OPINIA 086043

z wyników przeprowadzonych oględzin – ekspertyzy urządzeń grzewczo-kominowych

w budynku przy ul. **Młyńska** nr **2/1** w **58-230 Niemcza**

Szkic orientacyjny:

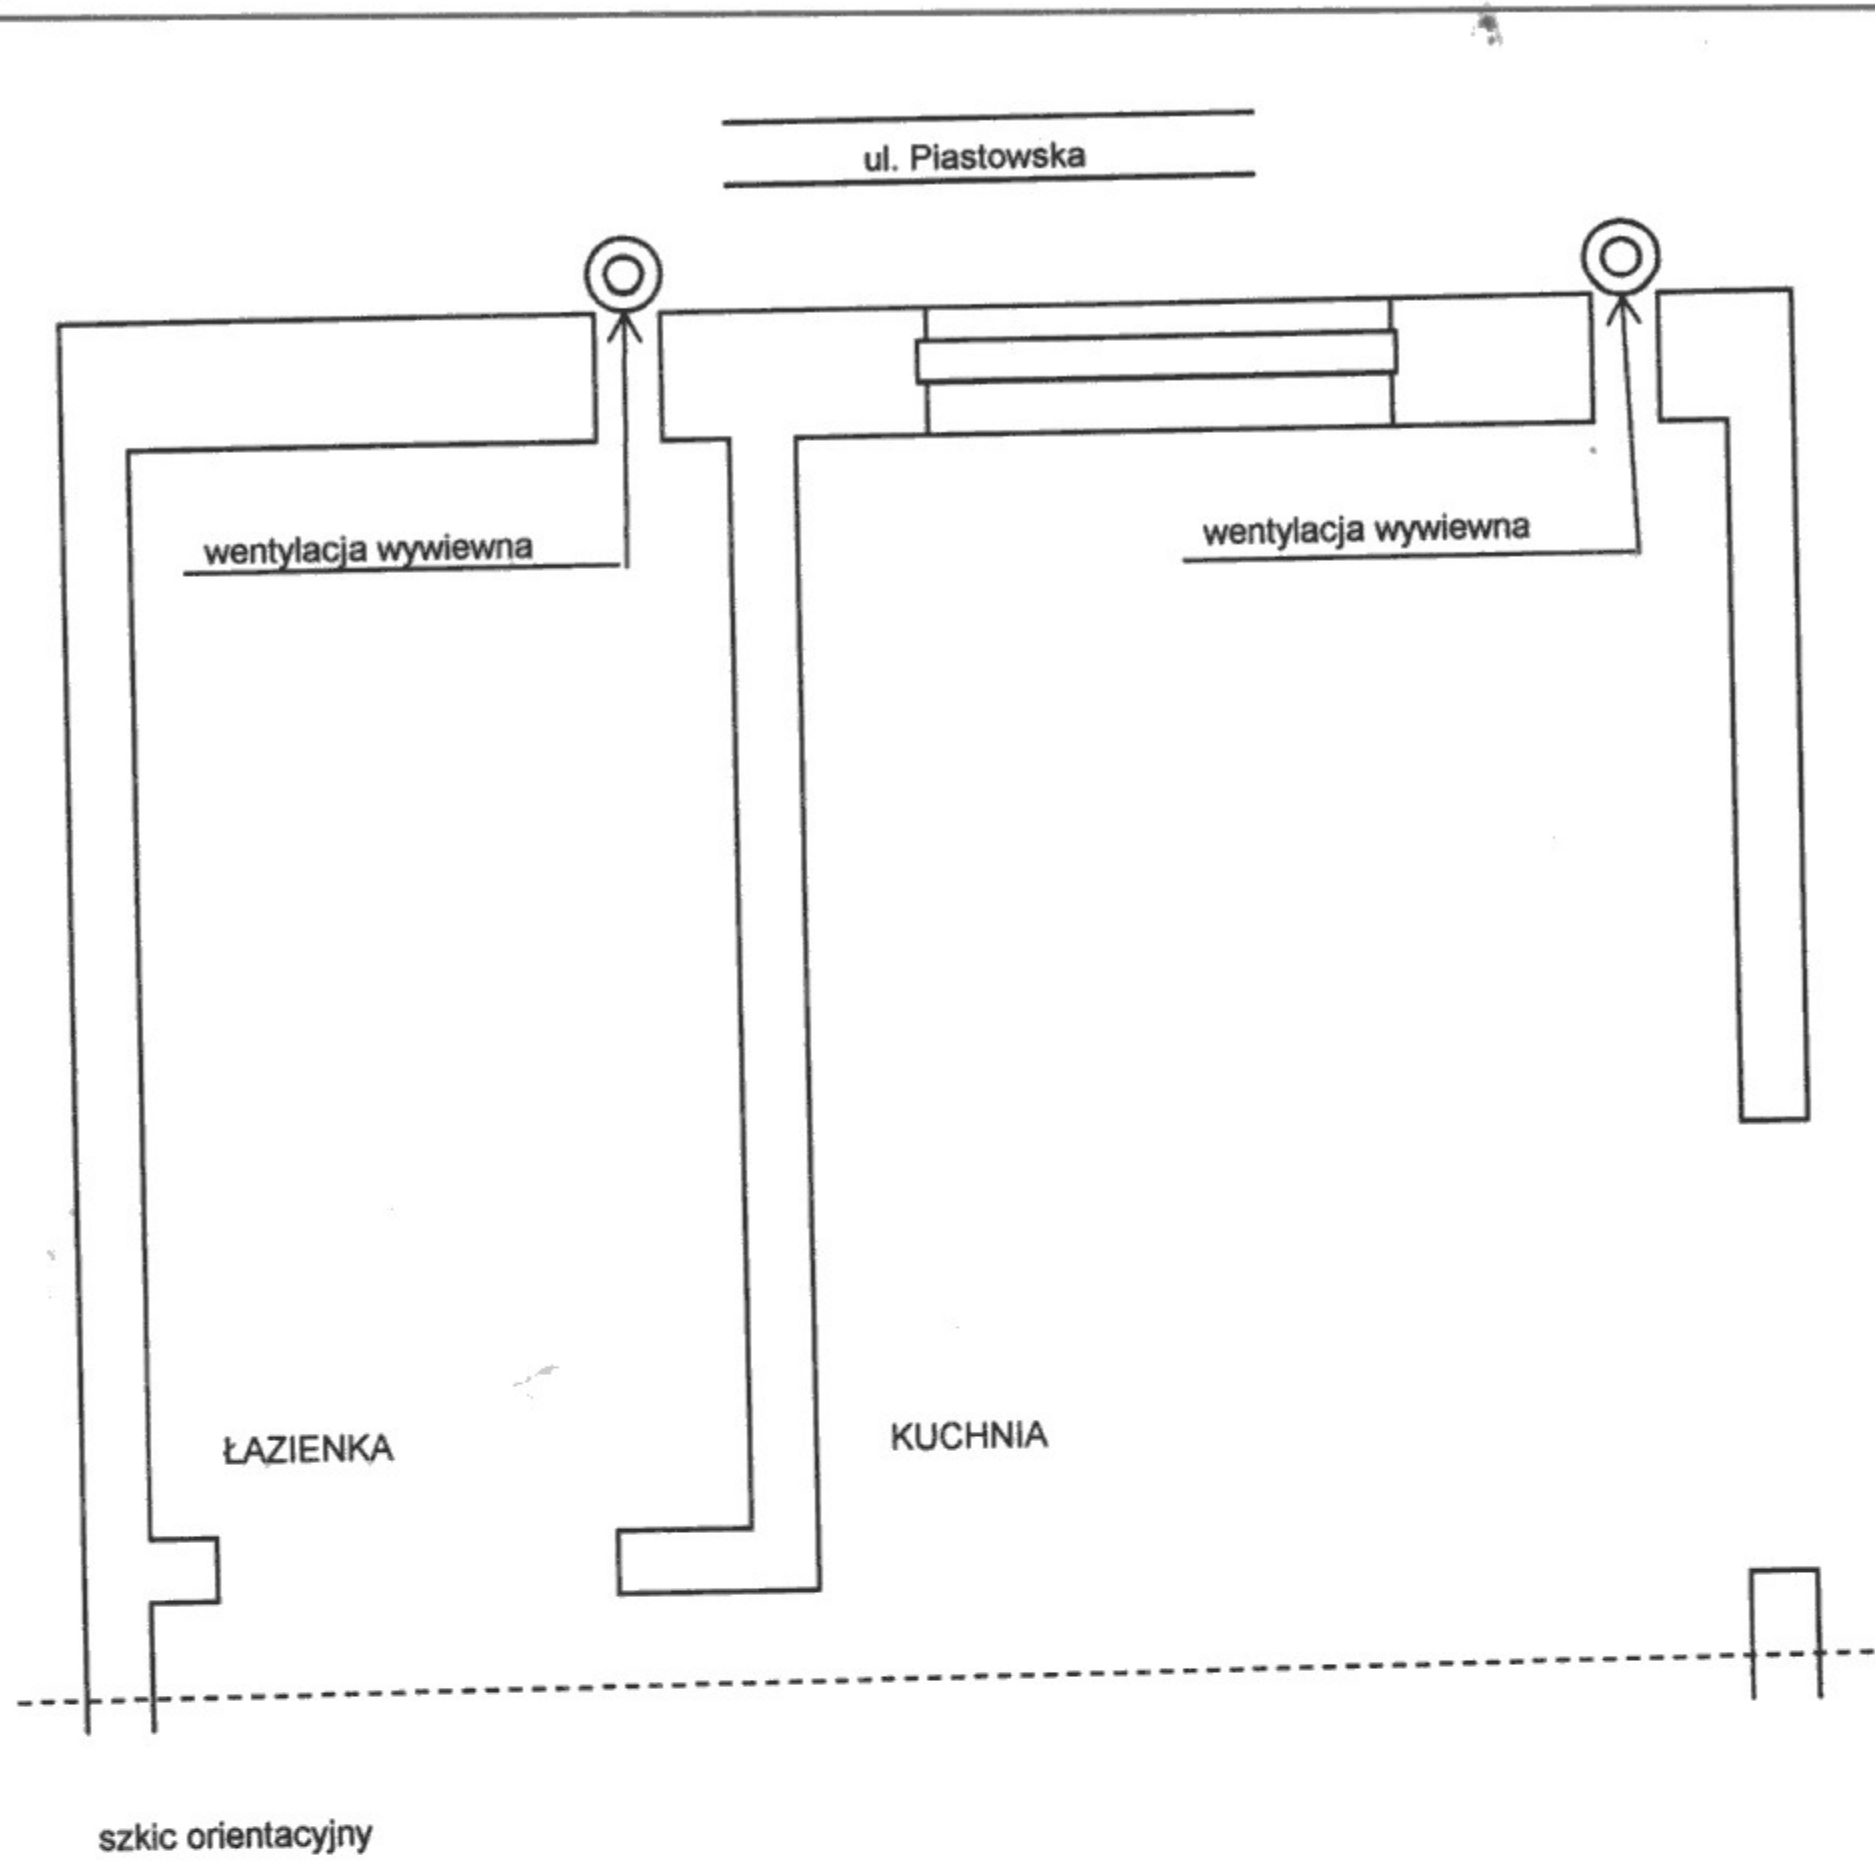
W celu uzyskania możliwości prawidłowego wentylowania pomieszczeń kuchni oraz łazienki należy wykonać następujące prace:

- wentylacje wywiewne kuchni oraz łazienki podłączyć do przewodów wentylacyjnych wyprowadzonych po zewnętrznej ścianie budynku, na wysokość dachu - min. 2m (wykonać z materiałów odpowiednich dla kominów wentylacyjnych)
- wykonać nawiew z zewnątrz budynku do pomieszczeń mieszkalnych.
